**LENTOKELPOISUUS-
 MÄÄRÄYS**
AIRWORTHINESS DIRECTIVE

M 507/72
 29.6.1972

507. M-määräys No. 507/72: Vaijerin päteholkkien asentaminen

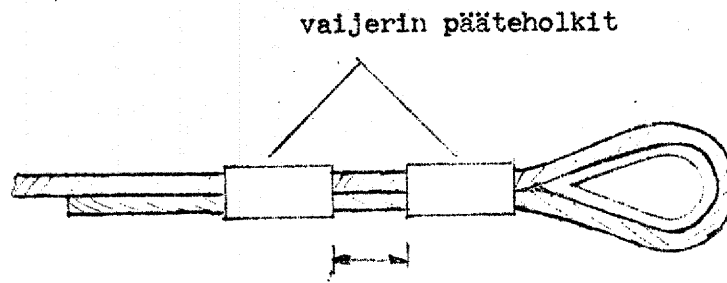
- A. Tarkasta, että jokaisen ohjainvaijerin pää on varustettu kahdella päteholkilla.
- B. Tarkasta, että holkki on kunnollisesti puristunut vaijereiden ympärille ja että holkki on symmetrinen.

rako $1/2 - 1$ kertaa holkin pituus
